PLAN LOCAL D'URBANISME BIOCLIMATIQUE

Modification simplifiée n° 1

Rapport de présentation

Atlas au 1/2000 – planche H-12

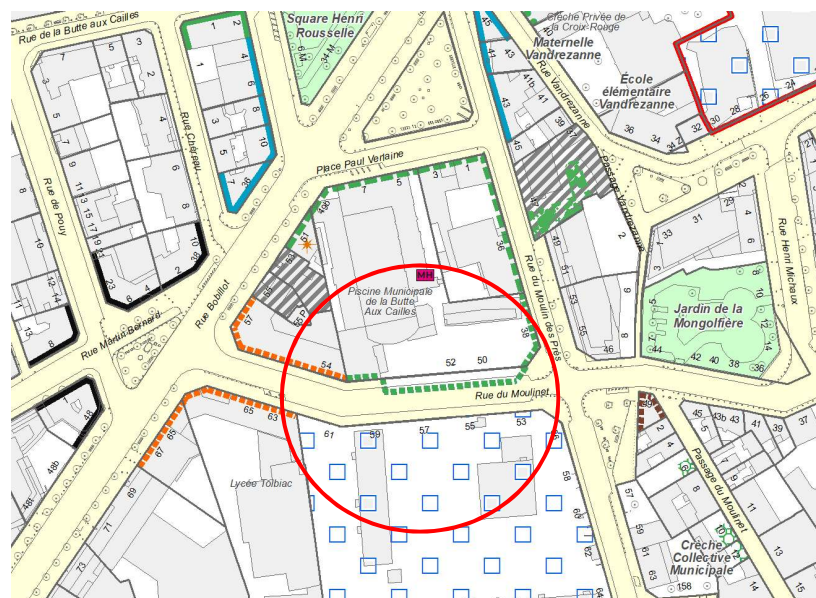
La piscine de la Butte aux Cailles fait l'objet d'un projet de modernisation qui inclut la réalisation d'un solarium en bordure des bassins découverts aménagés au droit de la rue du Moulinet. Pour optimiser les fonctionnalités du projet, un agrandissement du terrain d'assiette a été proposé, par réduction de la largeur de la rue du Moulinet. Cette modification des limites foncières a donné lieu à une procédure de déclassement d'une dépendance du domaine public de voirie d'une surface de 270 m², tendant à réduire d'environ 5 mètres la largeur de la voie – initialement de

15 mètres – sur une longueur de 46 mètres. Cette procédure a donné lieu à une enquête publique tenue du 12 au 26 novembre 2024. Elle se traduit par un déplacement de la limite de la voie, lequel n'a pas été pris en compte à l'occasion de la procédure de révision du PLU, créant une incohérence entre les différentes

Cette modification concerne uniquement l'atlas n° 2 du règlement.

Atlas au 1/2000 – planche K-06 K-07

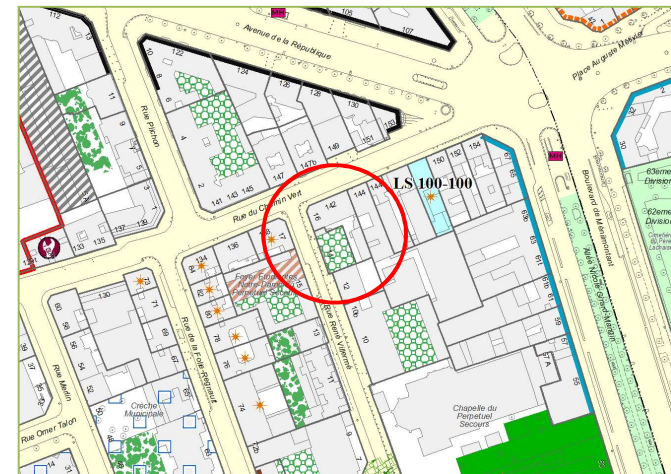
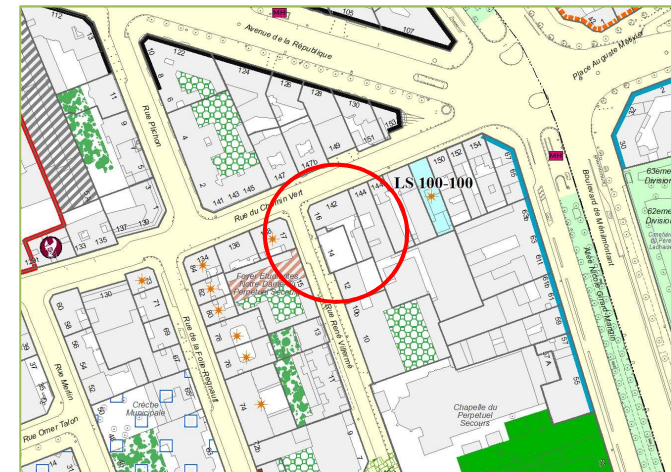
Deux parcelles du PLU sont grevées par des espaces libres protégés à végétaliser (ELPV) couvrant la quasi-totalité de leur superficie.

Dès lors que ces prescriptions d'ELPV grèvent pratiquement ces parcelles dans leur entièreté et les rendent inconstructibles en dépit de leur localisation dans une zone urbaine du PLU, constructible par nature, elles ne peuvent être maintenues.

Ces deux modifications concernent uniquement l'atlas n° 2 du règlement.

Atlas au 1/2000 – planche K-05

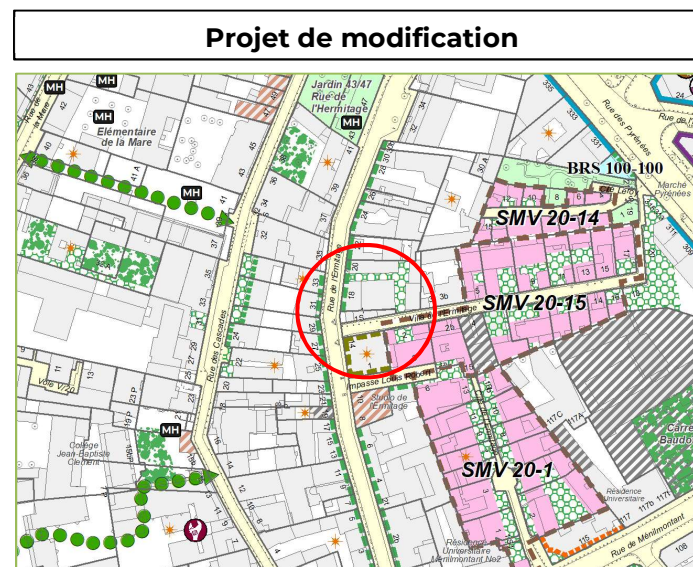
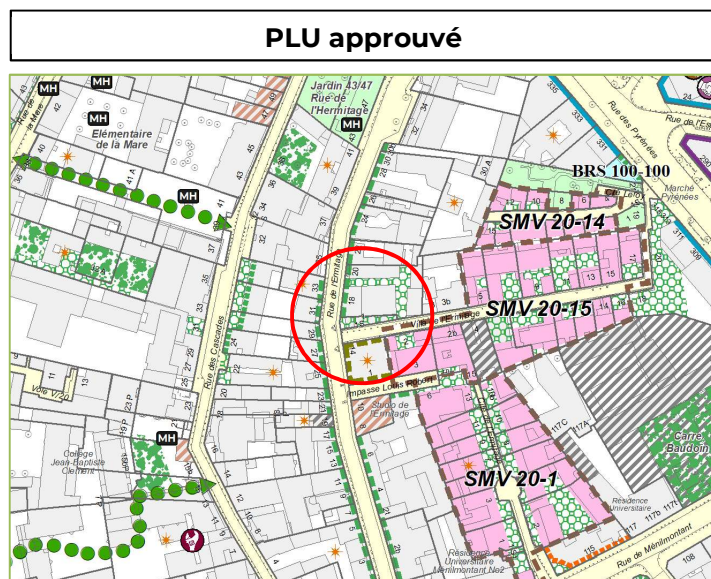
Cette parcelle d'une surface de 74 mètres carrés est intégralement grevée d'un ELPV qui rend toute construction impossible sur son emprise. Cette parcelle était antérieurement bâtie. La construction qui occupait la quasi-totalité de la parcelle a été démolie dans le cadre d'un projet de construction d'une maison individuelle. Ce dernier projet, qui présentait une insertion urbaine satisfaisante, avait fait l'objet d'autorisations d'urbanisme délivrées en 2013 dont

la mise en œuvre a été retardée du fait de circonstances indépendantes de la volonté du maître d'ouvrage. Aussi, quoique présentant un potentiel de constructibilité limité, cette parcelle située en zone urbaine du PLU ne saurait légalement être rendue inconstructible par le seul effet d'une prescription du PLU. La création de cet ELPV constitue donc une erreur qui doit être redressée.

Atlas au 1/2000 – planche F-05

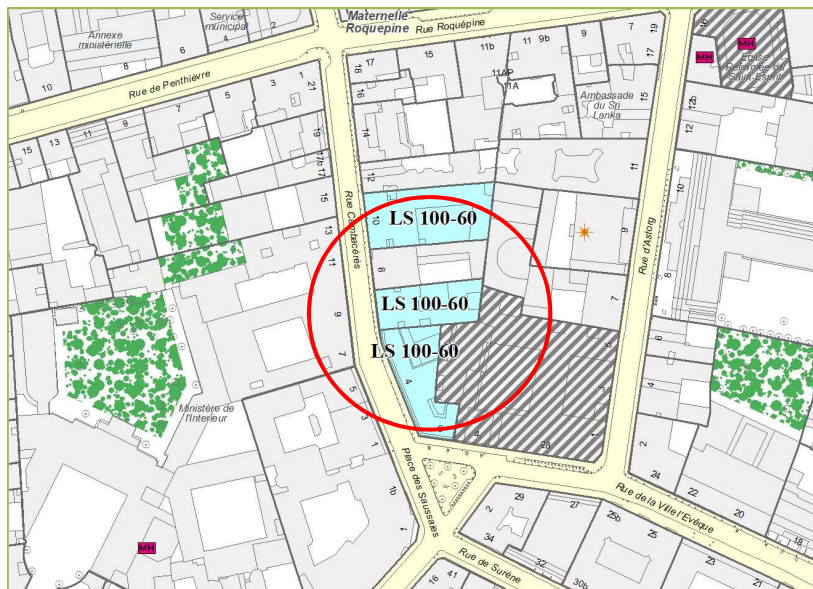
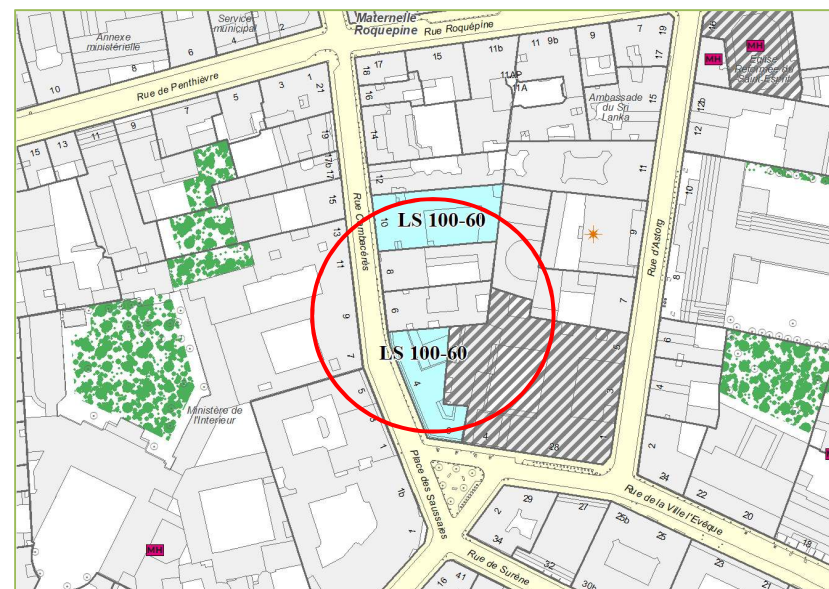
Cette modification concerne l'atlas n° 2 et l'annexe V du règlement.

Atlas au 1/2000 – planches G-10 et H-10

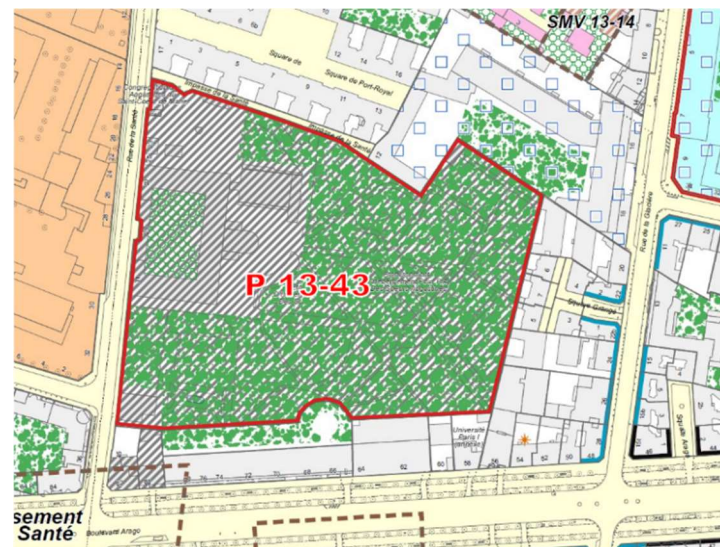
L'annexe IV du règlement mentionne l'existence d'un périmètre de localisation d'équipement (PLOC) P13-43 grevant le 29 rue de la santé (13^e arrondissement), destiné à la réalisation d'un espace vert ouvert au public. Cette prescription, qui ne figurait pas sur le projet de PLU arrêté en juin 2023, dans le cadre de la procédure de révision ayant présidé à l'approbation du PLU en vigueur, a été ajoutée postérieurement à l'enquête publique, pour tenir compte de nombreuses contributions recueillies à cette occasion. Pour autant, le report du périmètre concerné sur les documents graphiques du PLU a été omis à l'issue de la procédure.

L'emprise foncière concernée bénéficie par ailleurs d'une double protection, en tant que bâtiment protégé s'agissant des bâtiments existants sur le site, et comme espace vert protégé (EVP) ou espace

libre protégé à végétaliser (ELPV) s'agissant des espaces libres. Le jeu de ces prescriptions grève toute possibilité de développement de constructions nouvelles sur le site. Ainsi la prescription de PLOC « pour espace vert ouvert au public » ne présente aucune incidence sur la constructibilité de l'emprise. Le PLOC met simplement en perspective la contribution qu'une future ouverture au public – totale ou partielle – de cet espace vert de plus d'un hectare et demi, présentant une grande qualité paysagère, apportera au développement de la biodiversité et à l'adaptation de la ville au changement climatique.

La modification à apporter au règlement du PLU porte exclusivement sur le report du périmètre et de l'index « P13-43 » sur les planches au 1/2000 G-10 et H-10 de l'atlas n° 2.

Atlas au 1/2000 – planche J-06

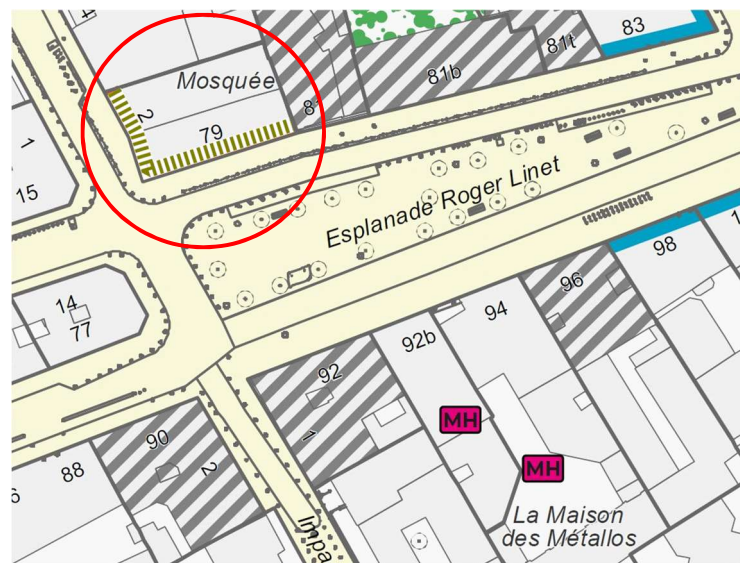
Le filet de couleur orange continu (verticale de 12 mètres et couronnement en quart de cercle de rayon maximum de 7 mètres) est modifié en filet de couleur kaki hachuré (verticale de 7 mètres et couronnement de pente 1/3 et de hauteur maximale de 2 mètres). Cette modification vise à mettre en cohérence le gabarit-

Cette modification concerne l'atlas n°2 du règlement

Atlas au 1/2000 – planche G-12

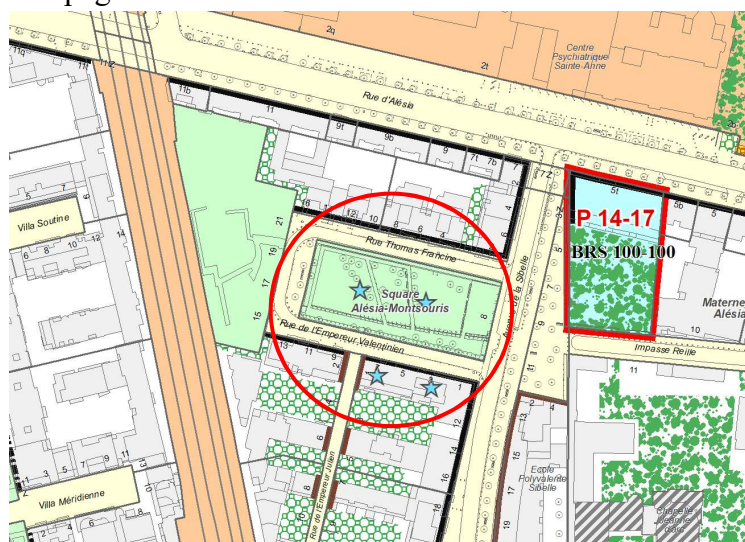
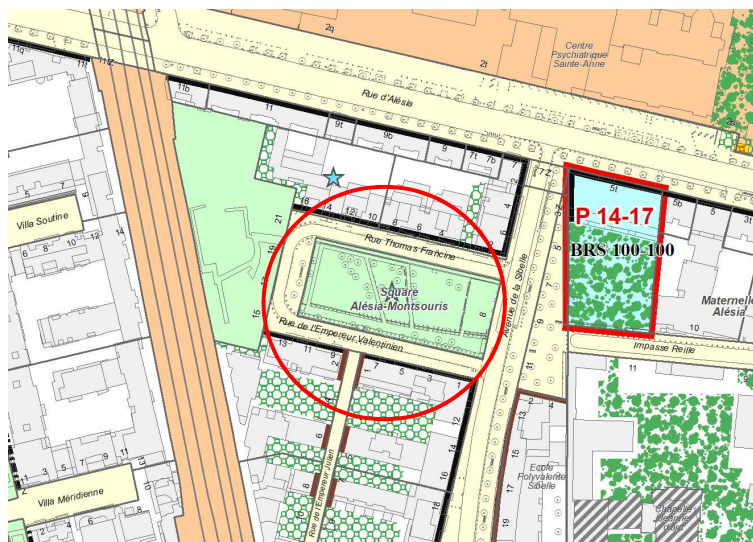
Mise en cohérence du type de protection, correction d'une coquille dans l'annexe X et modification du dessin sur l'atlas

Atlas au 1/2000 – planche D-08

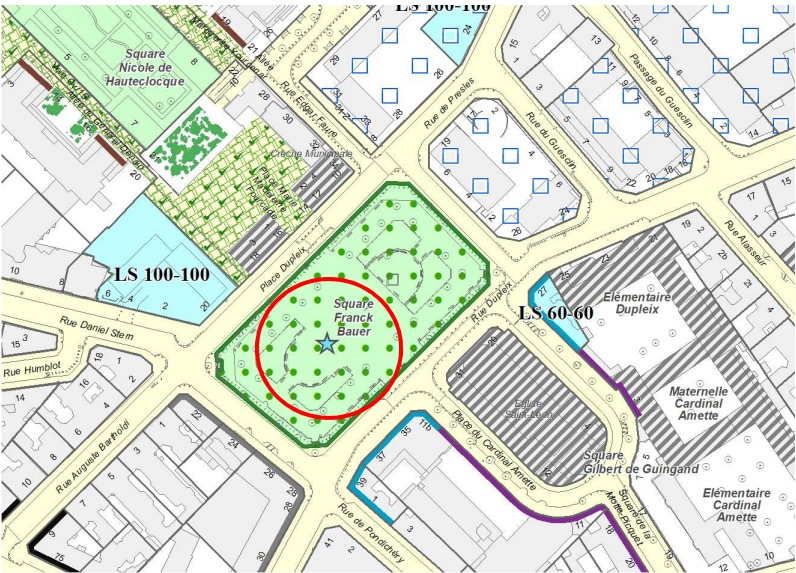
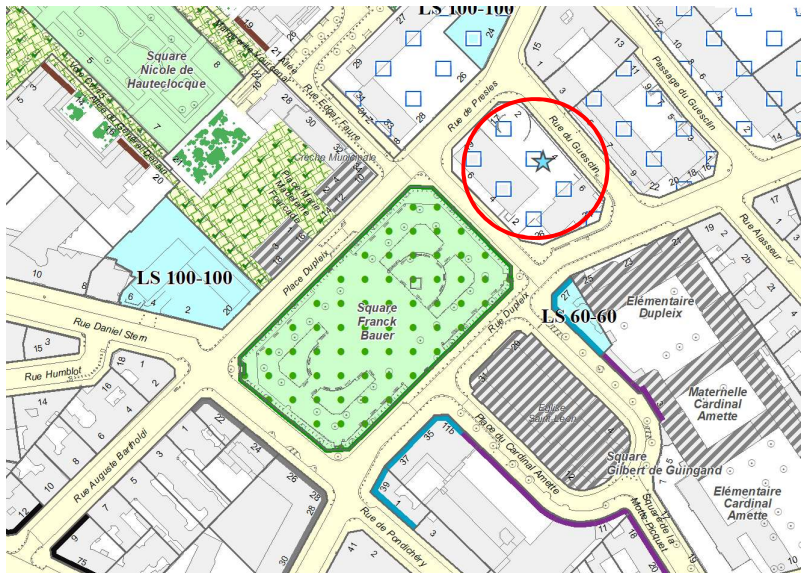
PLU approuvé		
Type	Localisation	Motivation
BP	26 rue Dupleix	Élément particulier - Architecture de square et parc – 26 rue Dupleix, 75015. Le kiosque à musique est protégé pour motif historique et culturel. Le projet d'aménagement d'un square sur la place Dupleix, porté dès 1897 par le conseiller municipal Ernest Moreau, n'est réalisé qu'en 1921 sous l'impulsion

Projet de modification		
Type	Localisation	Motivation
EPP BP	Place 26 rue Dupleix	Élément particulier - Architecture de square et parc – place 26 rue Dupleix, 75015. Le kiosque à musique est protégé pour motif historique et culturel. Le projet d'aménagement d'un square sur la place Dupleix, porté dès 1897 par le conseiller municipal

Atlas au 1/2000 – planche D-09

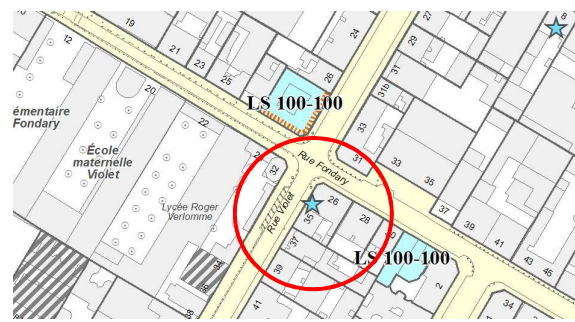
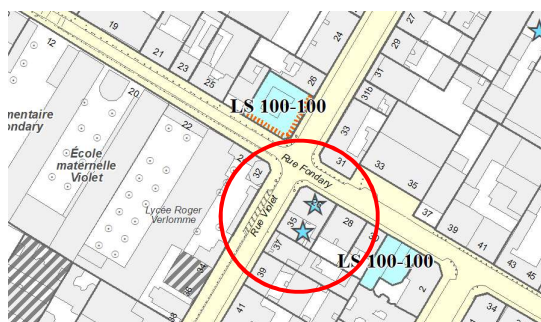
Suppression de l'entrée 35 rue Violet dans l'annexe X, doublon de 26 rue Fondary et déplacement du pictogramme sur l'atlas

Atlas au 1/2000 – planche J-06 K-06

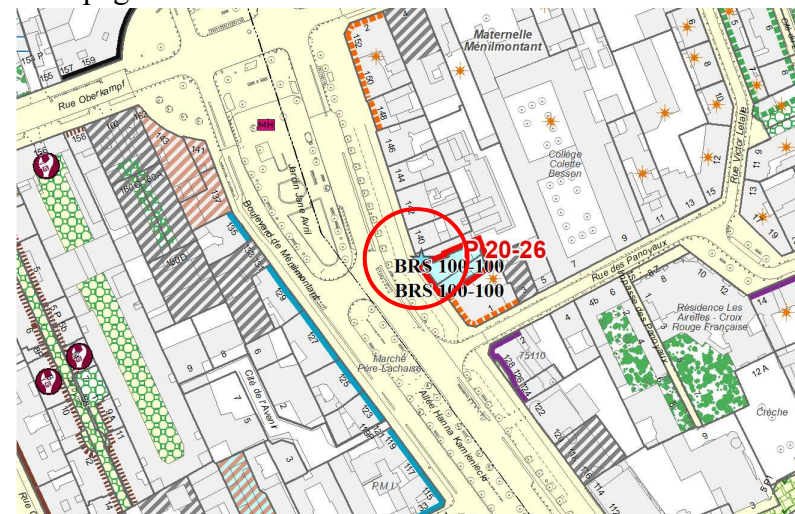
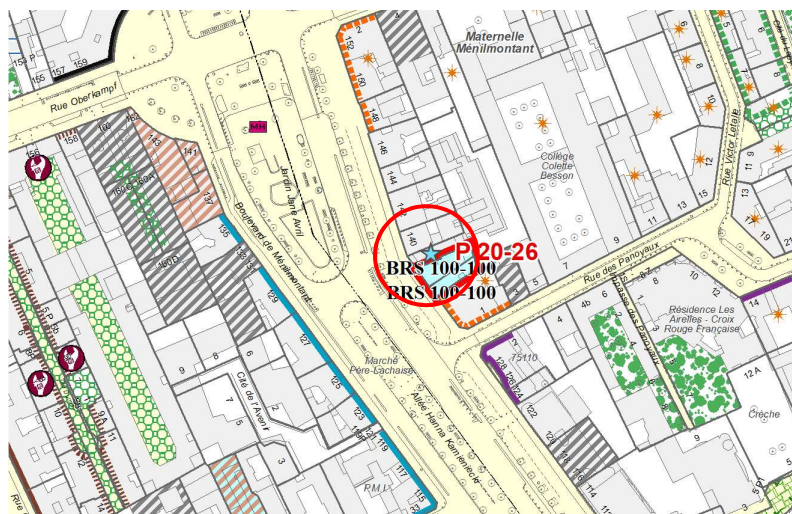
Mise en cohérence du type de protection dans l'annexe X et déplacement du pictogramme sur l'atlas

Atlas au 1/2000 – planche D-04

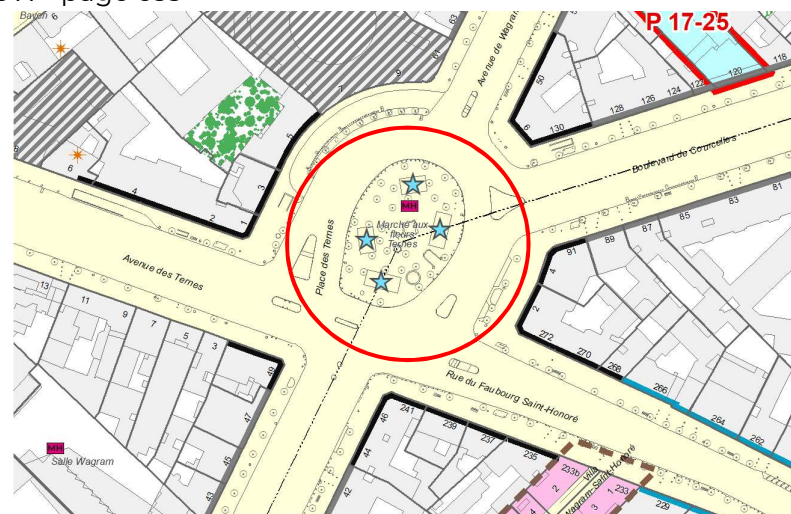
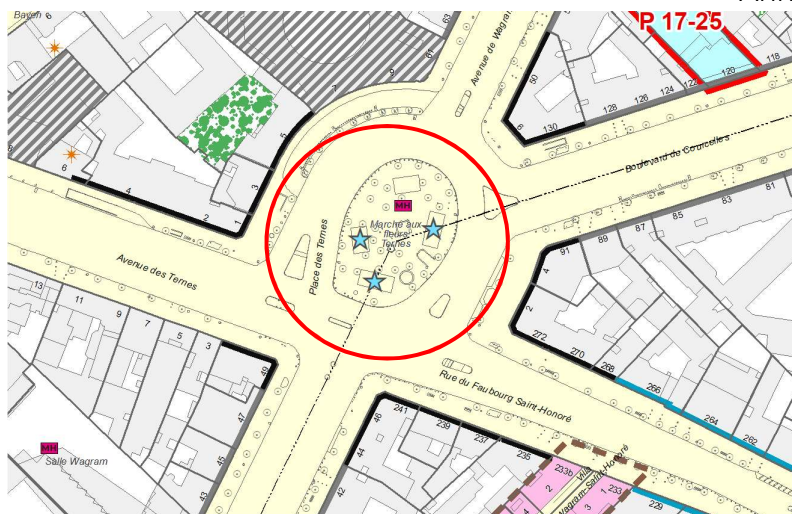
PLU approuvé		
Type	Localisation	Motivation
BP	place des Ternes	Élément particulier - Marché aux fleurs – place des Ternes, 75017. Les quatre édicules installés sur la place sont protégés pour motifs architectural, culturel et historique. Le marché aux fleurs de l'Île de la Cité, établi en 1808,

Projet de modification		
EPP BP	place des Ternes	Élément particulier - Marché aux fleurs – place des Ternes, 75017. Les quatre édicules installés sur la place sont protégés pour motifs architectural, culturel et historique. Le marché aux fleurs de l'Île de la Cité, établi en 1808, reste pendant longtemps l'unique marché dédié à ce

Atlas au 1/2000 – planche E-10

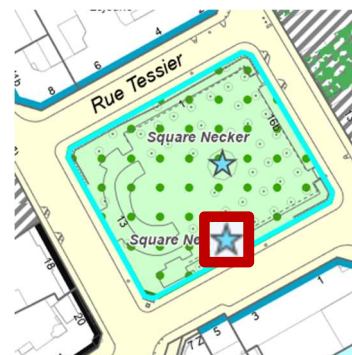
Mise en cohérence du type de protection, correction d'adresse et modification de la notice dans l'annexe X, ajout d'un pictogramme sur l'atlas

Atlas au 1/2000 – planche D-10

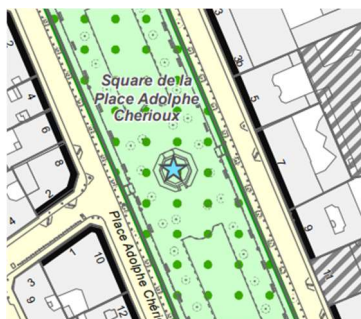
Mise en cohérence du type de protection dans l'annexe X et ajout d'un pictogramme EPP sur l'atlas

Atlas au 1/2000 – planche K-09

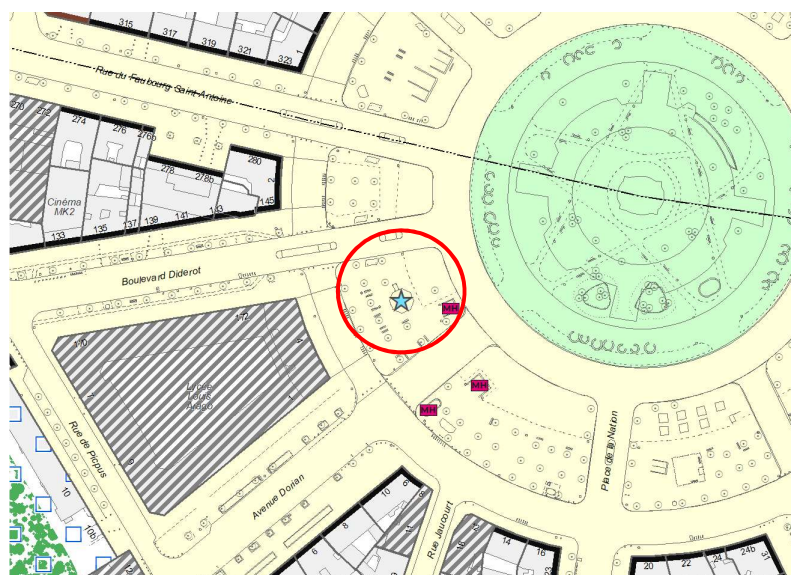
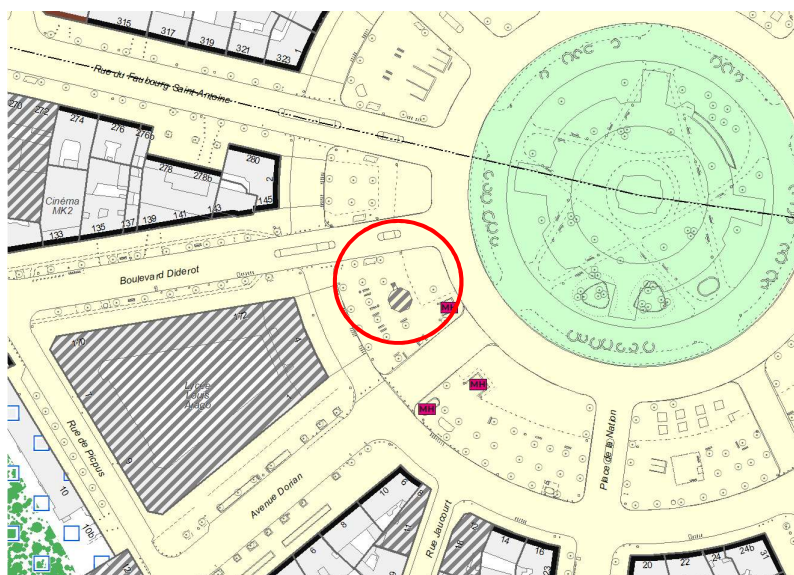
Correction d'une coquille dans l'annexe X et mise en cohérence du graphisme avec le type de protection sur l'atlas
